**Начальнику института
ФГБУ ВНИИПО МЧС РОССИИ
Идрисову Э. М.
Московская область, 143903,
город Балашиха,
микрорайон ВНИИПО, дом 12**

18.11.2025 № ИГ-117-2141-13-2
На № 34831027 от 29.10.2025

О рассмотрении требований нормативных документов

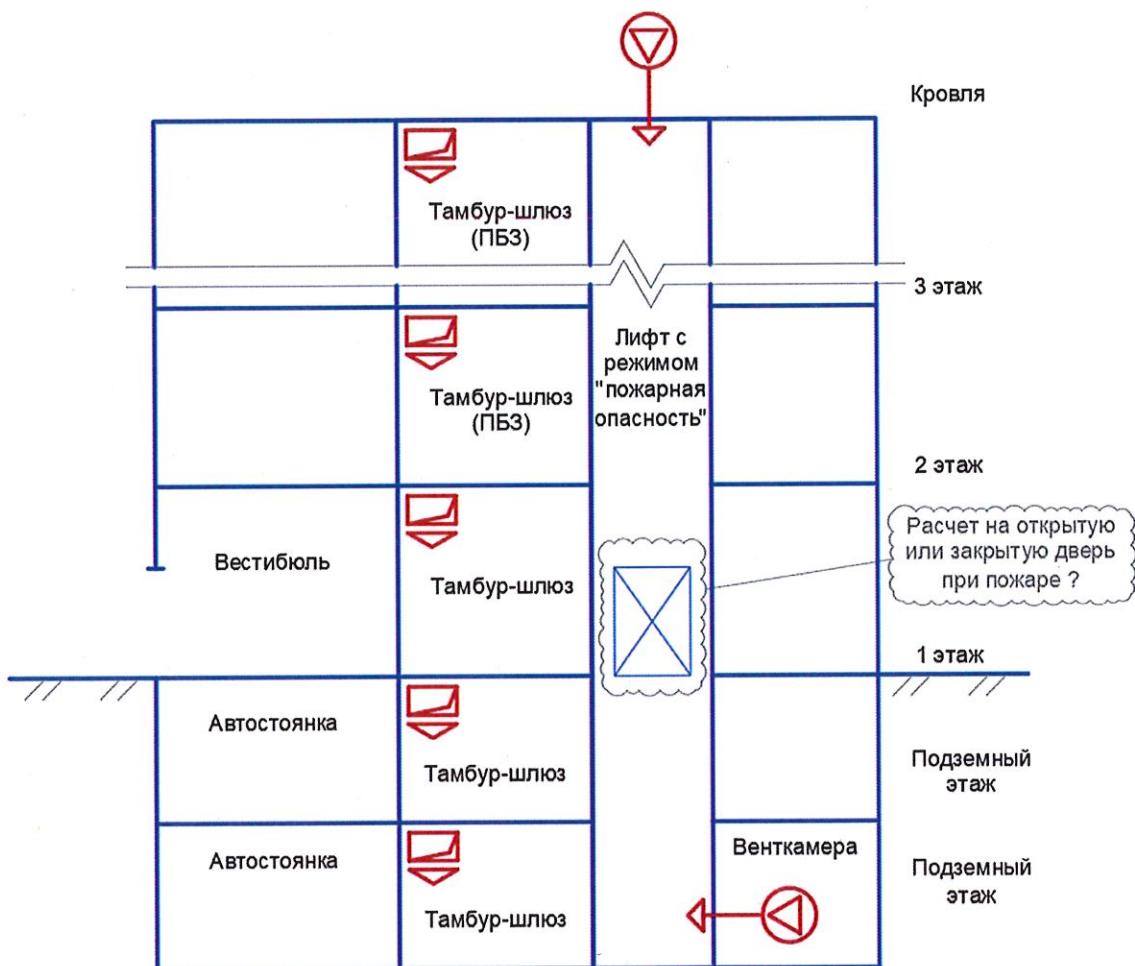
1. Второй абзац п.8.6 СП 7.13130.2013 распространяется на шахты лифтов с режимом «пожарная опасность» только для зданий, помещения которых не защищаются противодымной вентиляцией, или распространяется на все здания независимо от наличия систем противодымной вентиляции?
2. При наличии у выходов из лифта с режимом «пожарная опасность» на всех надземных и подземных этажах тамбур-шлюзов с подпором воздуха при пожаре (со 2-го этажа и выше тамбур-шлюз является пожаробезопасной зоной) и сообщении подземной автостоянки с жилым зданием посредством этого общего лифта для расчета расхода воздуха подачи в такую шахту лифта следует ли учитывать открытую дверь на основном посадочном этаже? (см. схему ниже)

По вопросу 2. С учетом положений п. 7.14 СП 7.13130.2013 шахта лифта, представленная в графическом приложении к обращению, не подлежит защите системой приточной противодымной вентиляции, т.к. на всех этажах у выходов из шахты лифта предусмотрены тамбур-шлюзы, защищаемые системой приточной противодымной вентиляции.

В общем случае, при выполнении лифтом с режимом «пожарная опасность» алгоритма, установленного положениями 2-го абзаца п. 8.6 СП 7.13130.2013, расход воздуха, подаваемого системой приточной противодымной вентиляции, следует определять при всех закрытых дверях, включая дверь на основном посадочном этаже. Аналогичный подход должен быть применен при выполнении лифтом алгоритма, при котором предусматривается остановка купе кабины на «альтернативном назначенному этаже». В остальных случаях,

расход воздуха, подаваемого системой приточной противодымной вентиляции в шахту лифта с режимом «пожарная опасность», должен быть определен при закрытых дверях на всех этажах, за исключением основного посадочного этажа.
